**CRA**  
Centro  
Regionale  
Accessibilità

Lastra a Signa (FI), 20/10/2020  
Prot. n.CRA278-20

**CHECK-LIST VALUTAZIONE SINTETICA ACCESSIBILITÀ E RILIEVO DELLE CRITICITÀ**  
**(QUERCIANELLA - Livorno)**

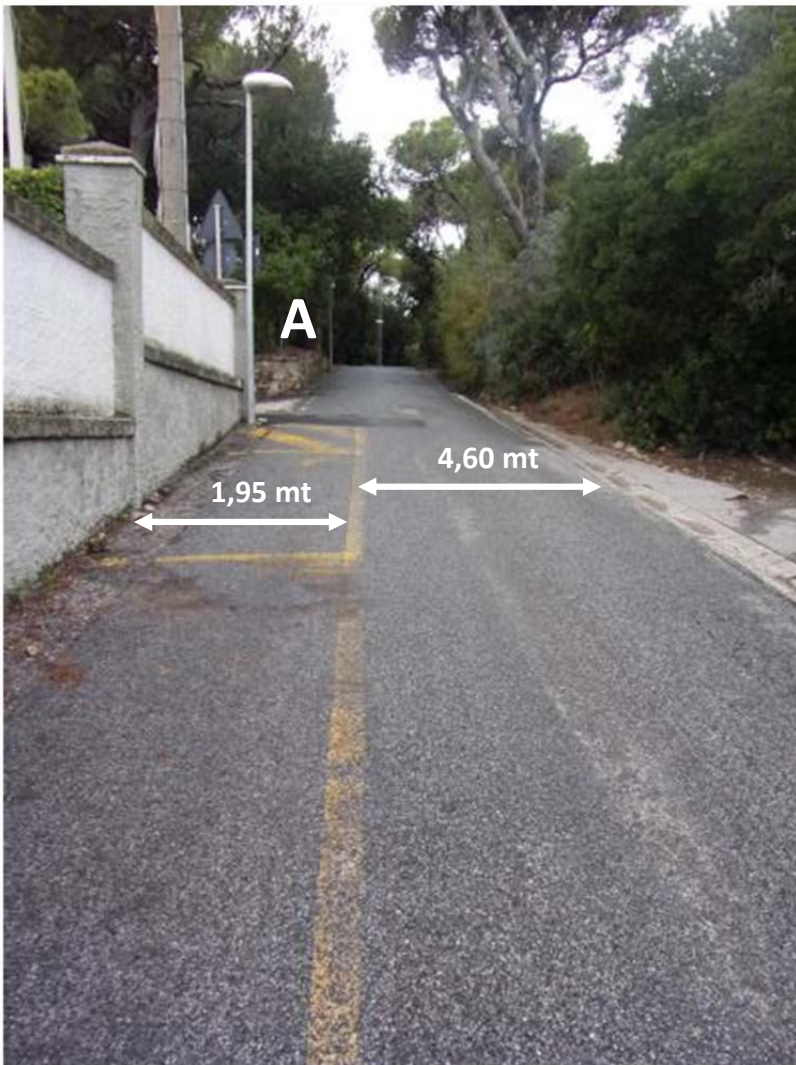
I due parcheggi disabili, le cui strisce si riescono a malapena a intravedere perché ormai sbiadite, sono difficilmente fruibili da una persona su sedia a ruote in quanto la larghezza dello stallo è molto stretta, 1,95mt, e la strada è particolarmente in pendenza. La discesa/salita, dall'auto, della persona disabile, se guidatore, avviene nella zona di passaggio delle vetture risultando così essere molto pericolosa tantopiù che, spesso, i tempi per lo svolgimento di dette manovre sono, necessariamente, più dilatati per questa fascia di utenza.

Se invece fosse un passeggero, lato destro, non riuscirebbe a scendere a causa della presenza, in adiacenza, di una recinzione in muratura.

Si evidenzia la pendenza della strada, a senso unico, la limitata larghezza e ripidità, l'assenza di un marciapiede e la ridotta ampiezza degli stalli per disabili.

Lungo la strada che accede all'approdo vi sono delle sbiadite strisce gialle, senza nessuna segnaletica verticale, delle quali non si comprende quale potesse essere la destinazione d'uso di questo spazio.

Immagine in cui si possono vedere, a sinistra, i due posti auto, riservati alle persone con disabilità, e a destra la strada, anch'essa ripida, a fondo chiuso con sbarra meccanica di accesso, che conduce all'approdo.

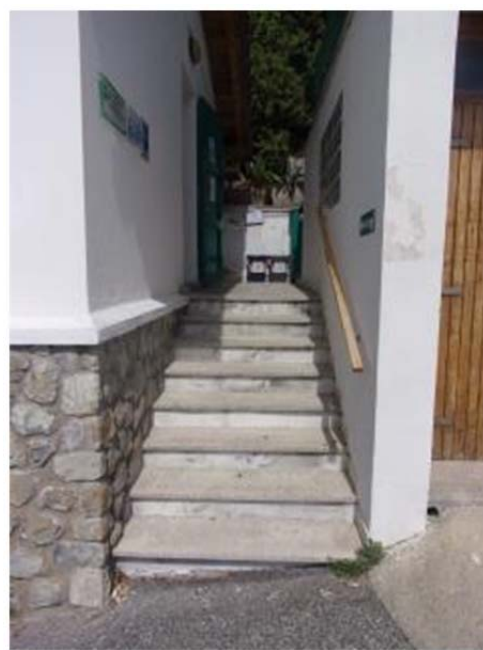
Il percorso pedonale lungo il molo, se pur non omogeneo nei materiali della pavimentazione, in quanto in parte è in asfalto e in parte in cemento, non presenta particolari criticità se non il suo raggiungimento a causa dell'unica connessione verticale che è demandata alla rampa carrabile avente una pendenza non accessibile da una persona su sedia a ruote.

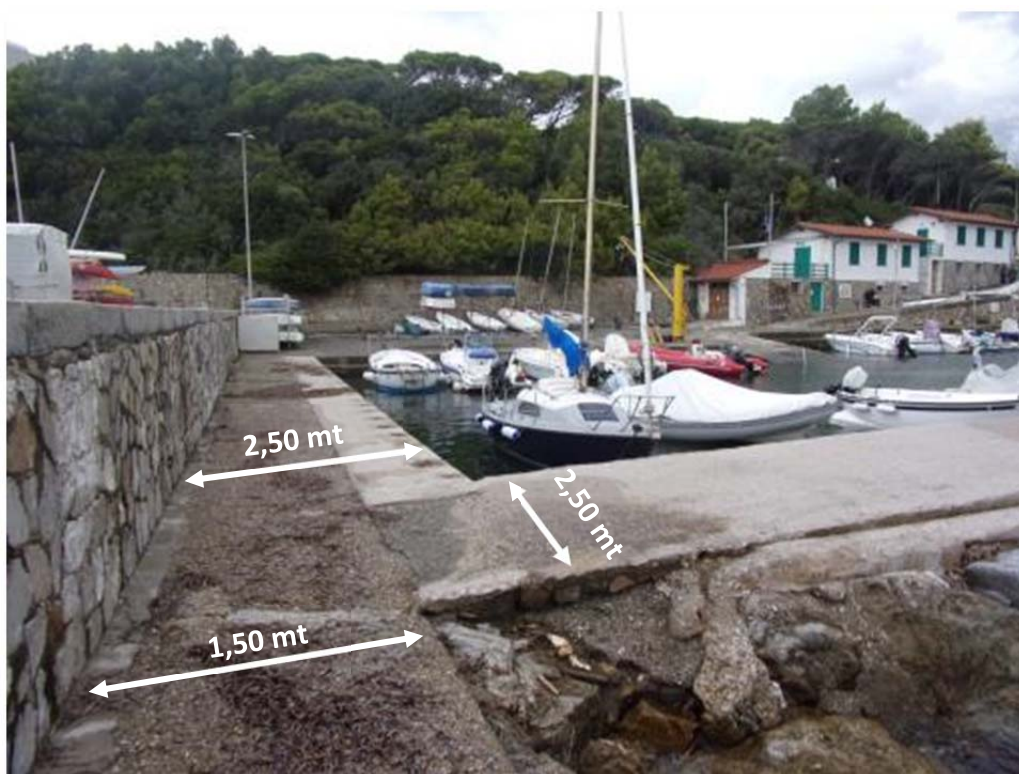
La banchine e i moli sono complanari all'area pedonale principale, con una pavimentazione sufficientemente buona, ed hanno una larghezza che è accessibile anche alle persone su sedia a ruote.
